GEMEINSAME EXPERTENTAGUNG FÜR DIE DEM  
ÜBEREINKOMMEN ÜBER DIE INTERNATIONALE BEFÖRDERUNG  
VON GEFÄHRLICHEN GÜTERN AUF BINNENWASSERSTRASSEN  
BEIGEFÜGTE VERORDNUNG (ADN)<sup>1</sup>  
(12. Tagung, Genf, 21.-25. Januar 2008)  
Punkt 4 b) zur Tagesordnung

## **ÄNDERUNGSVORSCHLÄGE ZUR DEM ADN BEIGEFÜGTEN VERORDNUNG<sup>2</sup>**

### **Schutz der aquatischen Umwelt**

#### **Aufzeichnung des Sekretariats**

**Abbildung 2.4.4.2: Schrittweiser Ansatz für die Zuordnung von Gemischen in Abhängigkeit von ihren akuten und chronischen wasserverunreinigenden Eigenschaften**

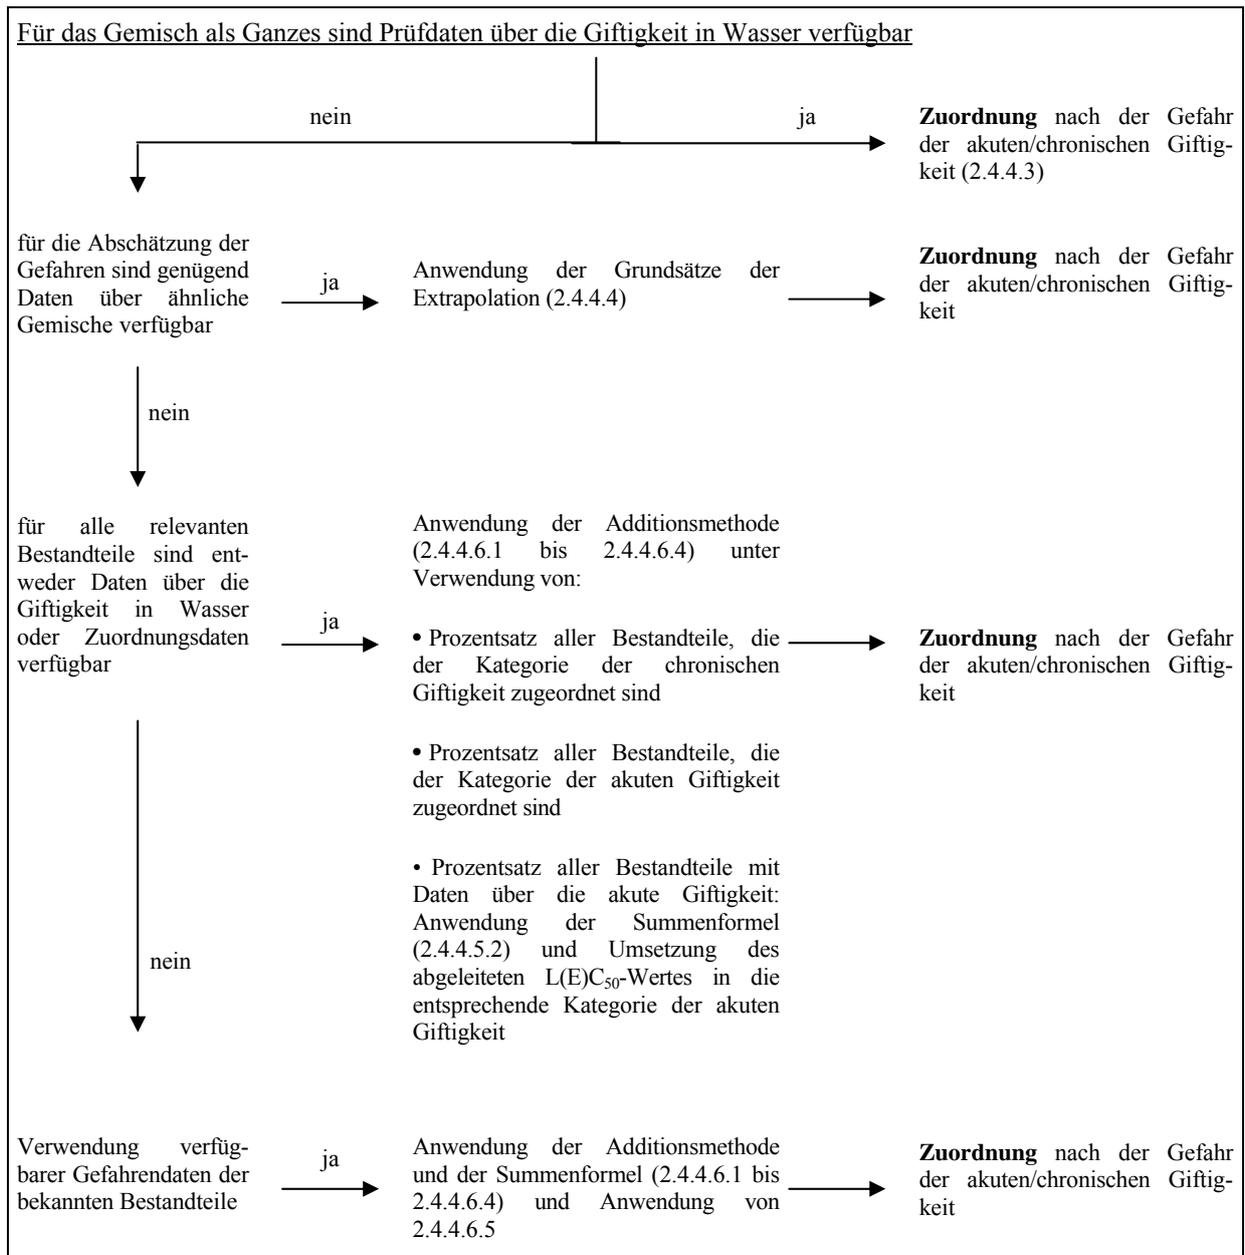
Die nachstehende Abbildung 2.4.4.2 beschreibt das zu befolgende Verfahren.

„Entscheidungsdiagramm zur Bewertung der flüssigen Stoffe  
der Klassen 3, 6.1, 8 und 9 in der Binnentankschifffahrt

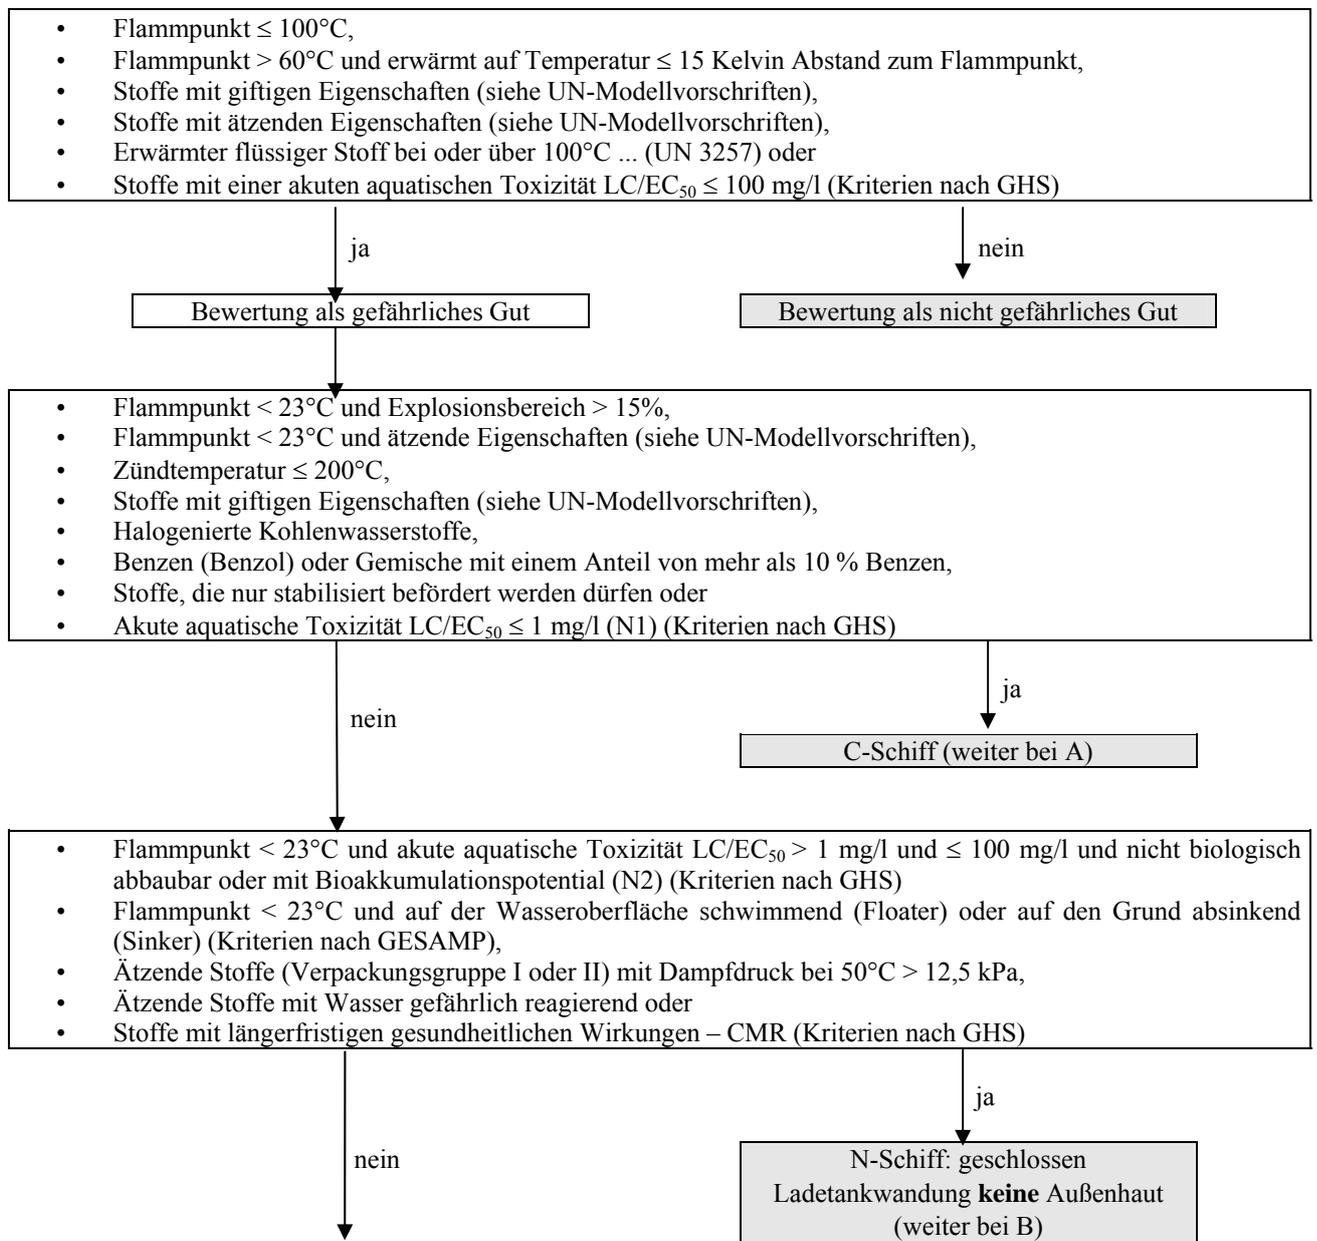
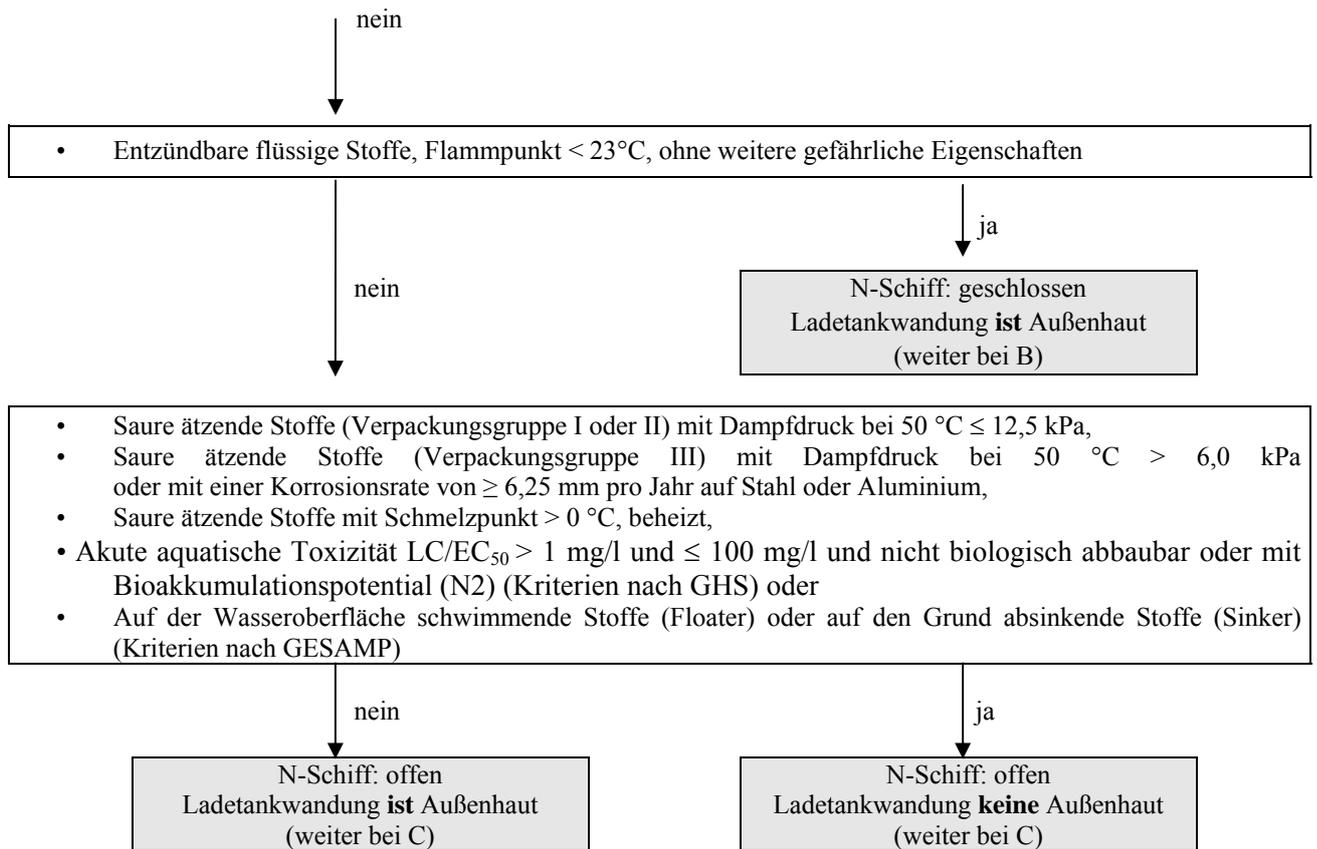
14. Nach Tabelle C ist folgendes Entscheidungsdiagramm einzufügen:
